**Klage over afgørelse fra Vordingborg Kommune-  
Miljøgodkendelse til udvidelse af Lynggård Biogas,  
Bøged Strandvej 2B, 4720 Præstø**

Bønsvig den 29. september 2020

Til Miljø- og Fødevarerklagenævnet  
Viborg

Der er indsat 3 kortbilag:

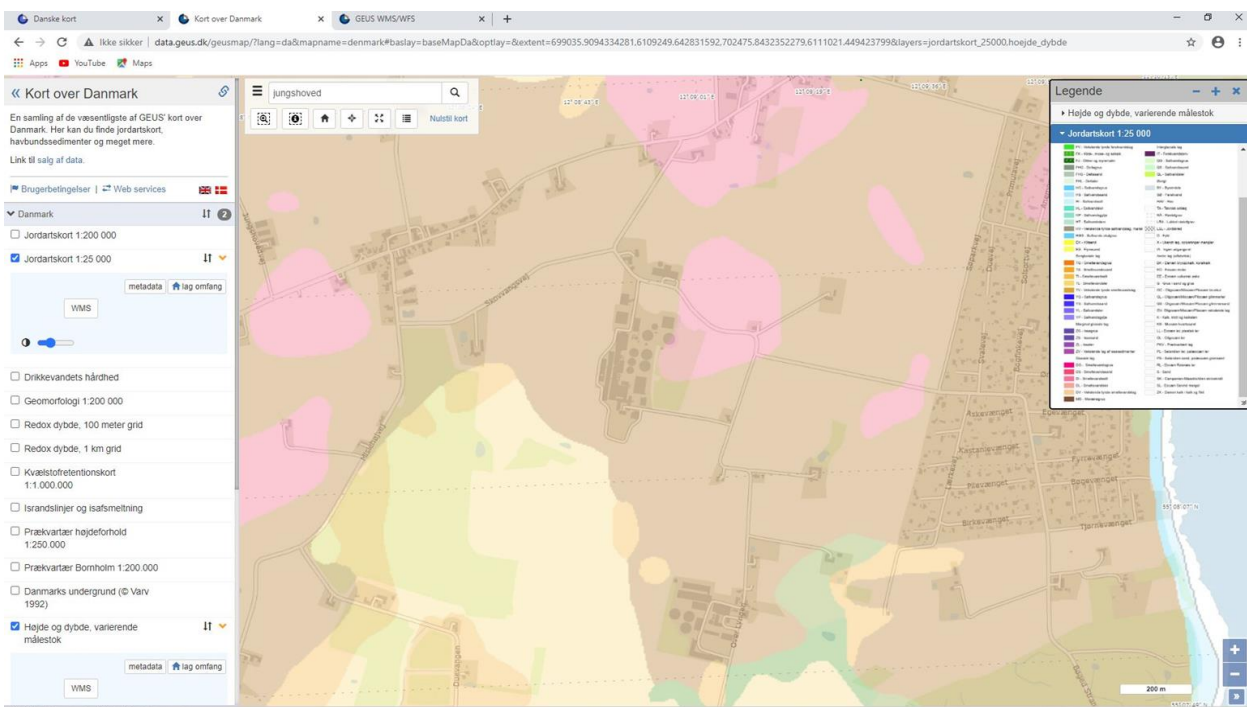
Der bør ikke dispenseres for afstande til dræn i nitratfølsomme vandindvindingsområder. Afstand mellem opsamlingstank og dræn til Natura 2000-område overholder ikke afstandsgrænser. Det er særligt kritisk, da opsamlingstanken ligger på et smeltevandssandaflejningsområde, hvilket betyder, at større uheld, der ikke er plads til i opsamlingstanken, hurtigt løber via dræn til Natura 2000-området. En del vil dog løbe til grundvandet, før det når drænet.

Langt den største del af biogasanlæggets areal ikke befæstet, hvilket er problematisk for nedsivning til grundvand.

Gennem sprinklingsanlægget, som aftømmer (regnvand, spildevand fra produktionsarealer og indtrængende grundvand) fra opsamlingsstanken, udledes (mindre) forurenede spildevand til sprinklingsområde direkte over smeltevandssandaflejring.

Virksomheden ligger delvist etableret på en smeltevandssandaflejring, og kravet i beredskabsplanen om en hurtig indsats overfor mulige større udslip vil praktisk taget være umulig. Sker der et udslip til sandaflejringen, vil nedsivningen gå så stærkt, at man ikke kan nå at afgrænse eller opsuge forurening, før det er trukket ned mod grundvandet og løbet til dræn, der fører til Natura 2000-området.

Udbredelses- og nedsivningshastigheden både lodret og vandret i sand er lang større end i moræneler. Og i dette område med højtliggende grundvand vil en forurening hurtigt nå grundvandet.
